# INFORME DE CONTROL ESPECÍFICO N° 28053-2024-CG/GRJU-SCE

## SERVICIO DE CONTROL ESPECÍFICO A HECHOS CON PRESUNTA IRREGULARIDAD MUNICIPALIDAD DISTRITAL DE PANCÁN PANCÁN, JAUJA, JUNÍN

## "PROCEDIMIENTO DE SELECCIÓN DE LA OBRA: MEJORAMIENTO Y AMPLIACIÓN DEL SISTEMA DE RIEGO EN LA LOCALIDAD DE HUASQUICHA Y PANCÁN, DISTRITO DE PANCÁN – PROVINCIA DE JAUJA- DEPARTAMENTO DE JUNÍN"

**Plano de cruce aéreo OA-02a, en el que no se visualiza uso de péndolas**

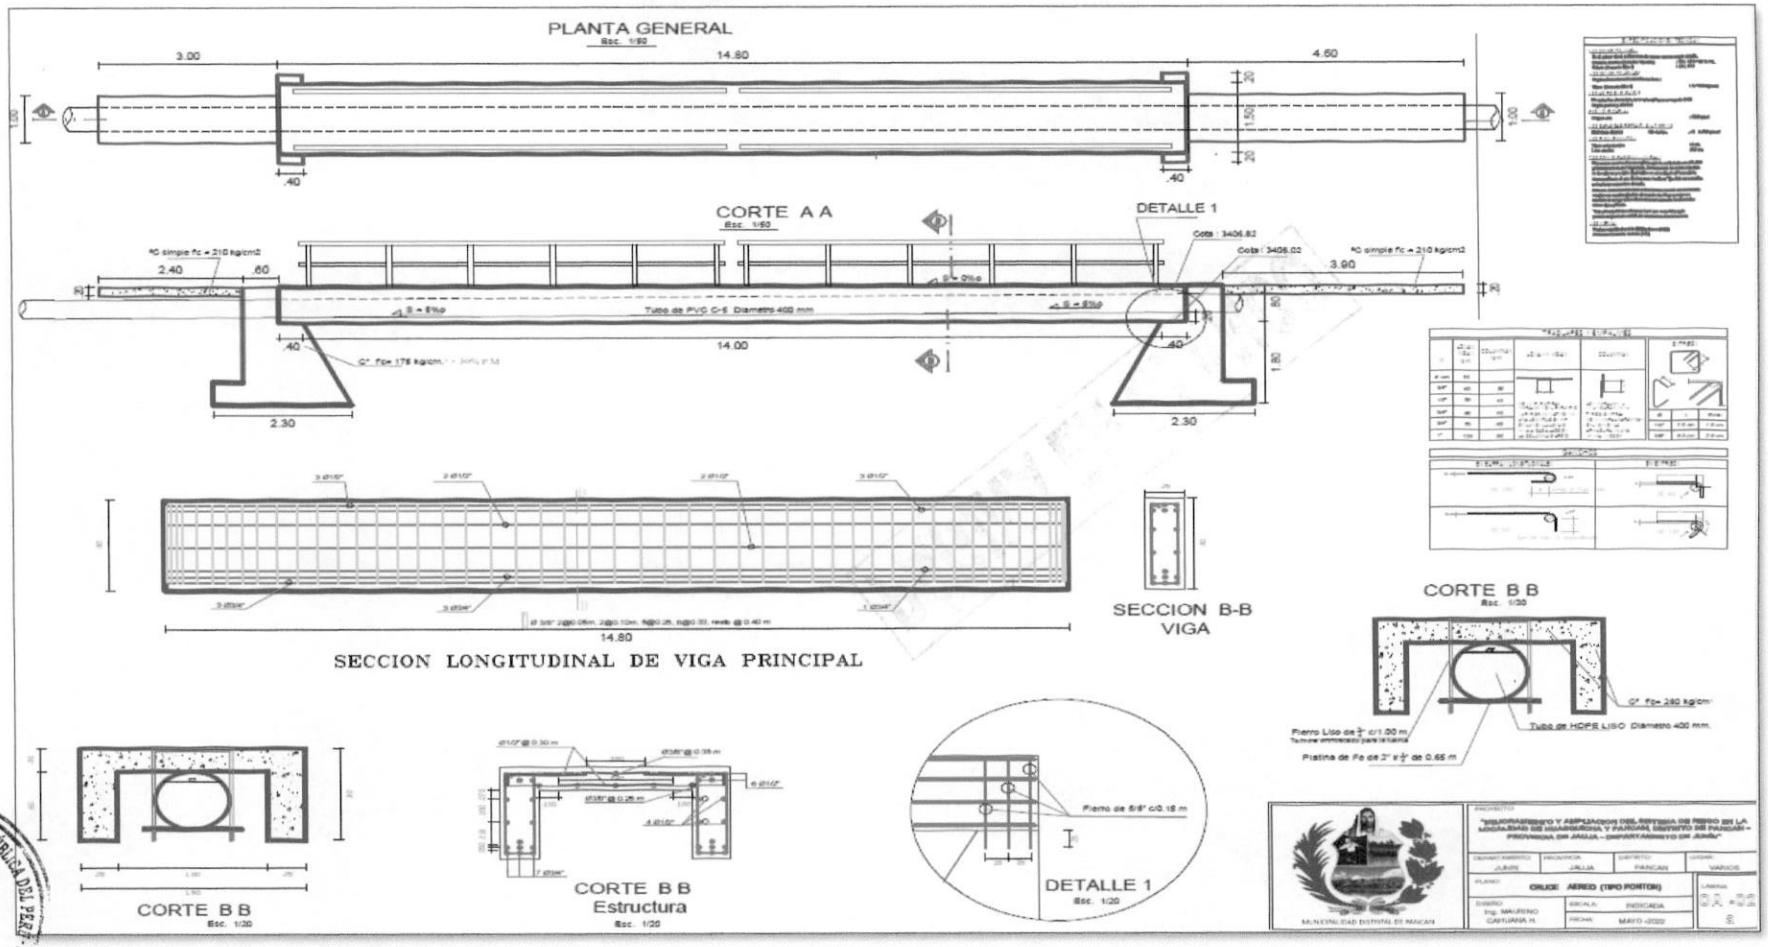
Sobre el particular, de la revisión al análisis de costos unitarios de las dieciocho (18) subpartidas, se advierte que ninguna de ellas contempla el uso de péndolas en el detalle de sus materiales **(Apéndice n.° 11)**, de la misma manera en el listado de insumos del expediente técnico **(Apéndice n.° 12)**, no se acredita dentro de los materiales el uso péndolas, situación que es corroborada con el plano de cruce aéreo OA-02a y OA-02b del expediente técnico de obra **(Apéndice n.° 13)**, conforme se muestra en las siguientes imágenes:
